OGGETTO: Realizzazione ed esercizio di un impianto agrivoltaico di potenza nominale pari a 3.3397,8 KWP, denominato “Magalufo” e relative opere connesse da realizzarsi nel Comune di Calascibetta (EN), contrada Magalufo

Procedimento: Procedura di Valutazione d’Impatto Ambientale (V.I.A.), ai sensi dell’art. 23 del D.Lgs 152/2006 e ss.mm.ii., integrata con il procedimento di Valutazione d’Incidenza Ambientale (V.Inc.A) di II livello Appropriata

PARERE ISTRUTTORIO CONCLUSIVO C.T.S. n. 192/2025 del 30.04.2025

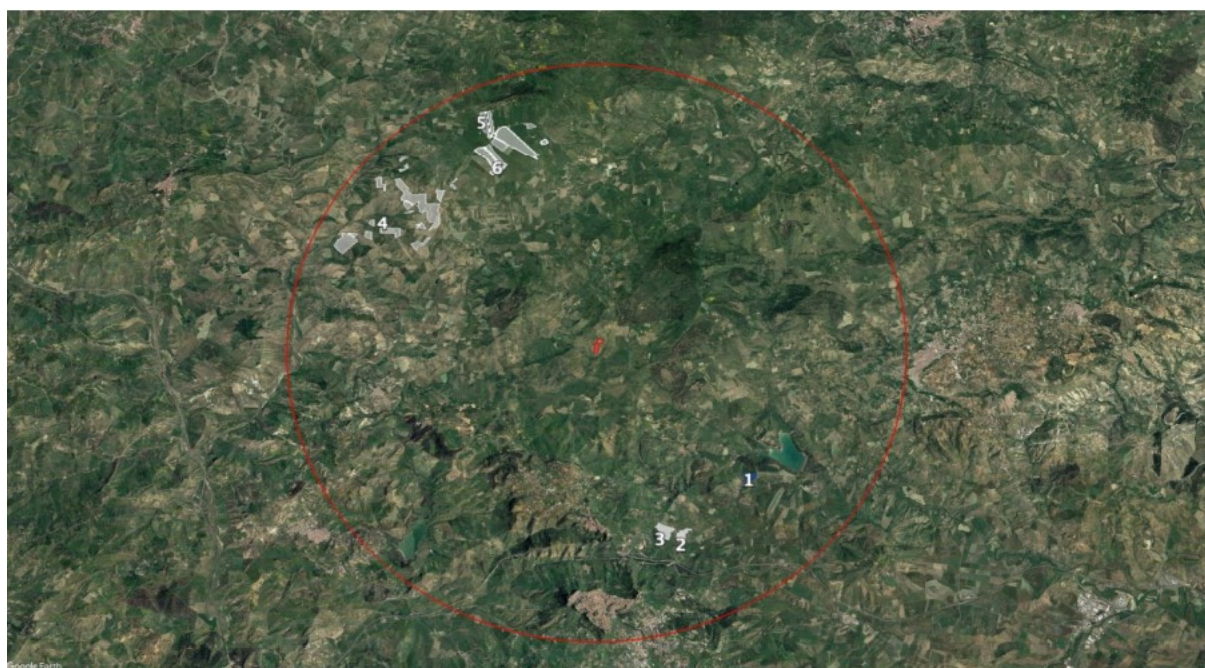
La presenza di questi impianti comporta un'occupazione di suolo (stimata) di 68,39 ha, che rappresentano circa lo 0,22% di suolo occupato nel raggio di 10 km.

CONSIDERATO E VALUTATO che complessivamente gli impianti FER rilevati (fotovoltaici a terra ed eolici) nel raggio di area vasta di 10 km, comportano **un totale di suolo "consumato" pari a circa 471 ettari corrispondenti circa a 1,49% dell'area vasta**. Il Proponente conclude che *"Se si considera la superficie provinciale di Enna avente estensione pari a 296.712 ettari, l'occupazione di suolo legata all'impianto "MAGALUFO", risulta pari a 0,002% mentre considerando tutti gli impianti FER, risulta pari a 0,15%. In riferimento al numero di abitanti insediati nella provincia di Enna pari a 154.721 (fonte Eurostat, 2019), il consumo di suolo per abitante risulta pari a 0,04 ha/abitante. I dati si ritengono non rilevanti e non influenti ai fini della*
